**Avis délibéré de la Mission régionale d'autorité
environnementale d'Île-de-France sur le projet de
modification n°7 du PLU de Clichy-la-Garenne (92)**

N°MRAe 2021-6070

Illustration 1: Extrait du plan de zonage du PLU de Clichy-la-Garenne en vigueur - Secteur de la "porte de Pouchet"

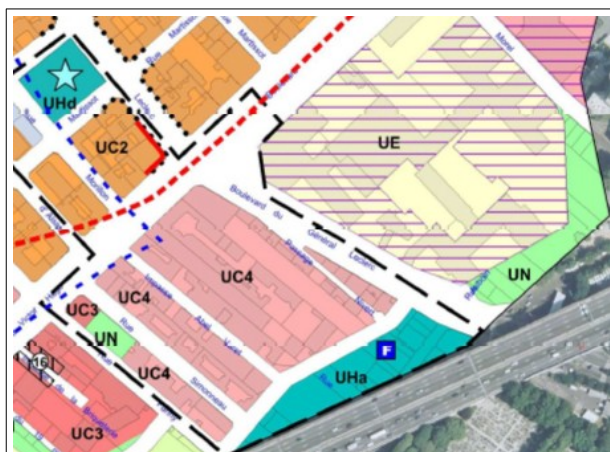
La MRAe note en particulier que le PLU de Clichy-la-Garenne prévoit déjà la possibilité de construire un « *bâtiment repère* » sur des terrains situés à proximité immédiate du secteur de la « *porte Pouchet* » et du « *site Léon Blum* », et classés respectivement en secteur UHa et UHc autorisant une hauteur de construction de 63 mètres, ou de 32 mètres (cf. illustrations 1 et 2).
